Fiche d'expertise sur menuiserie extérieure

Expertise amiable réalisée après remplacement des menuiseries extérieures

Image N° 1. IR_5629.jpg

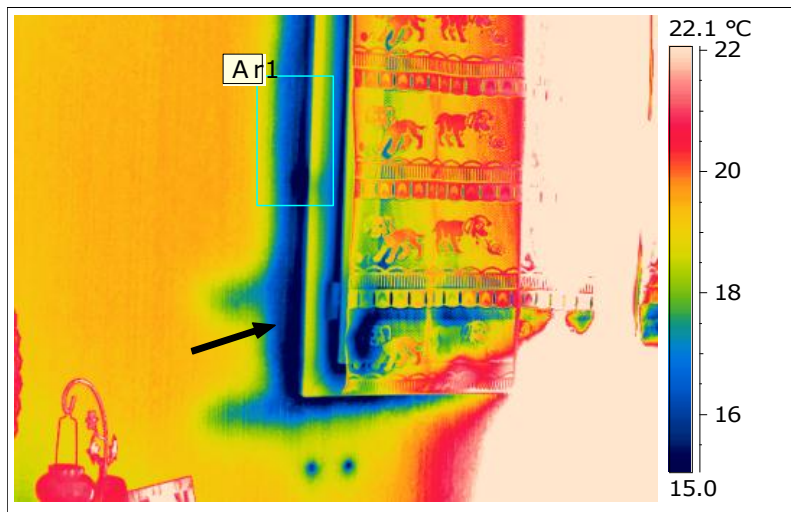
L'expertise de cette menuiserie par thermographie, démontre une anomalie dans l'installation. Nous constatons ici en bleu des entrées d'air froid du fait du manque d'étanchéité.

Image N°2. IR_2994.jpg

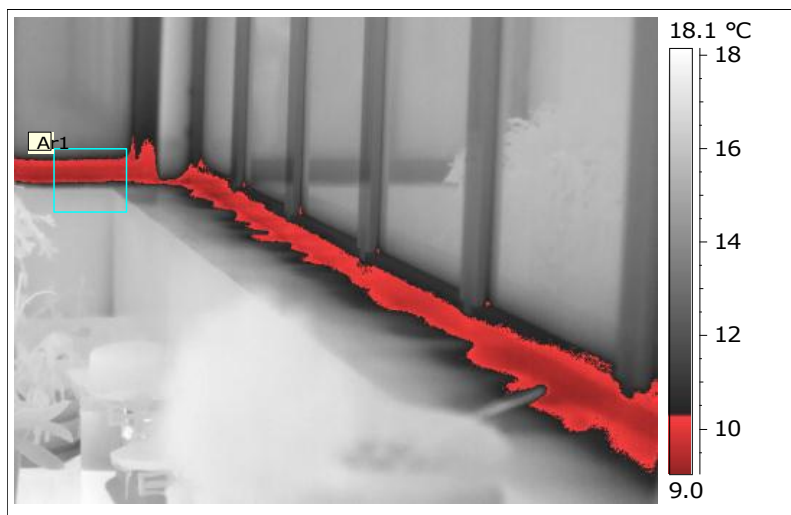
Défaut d'étanchéité de la baie vitrée, isotherme rouge nous confirme l'entrée d'air.
Défaut d'installation
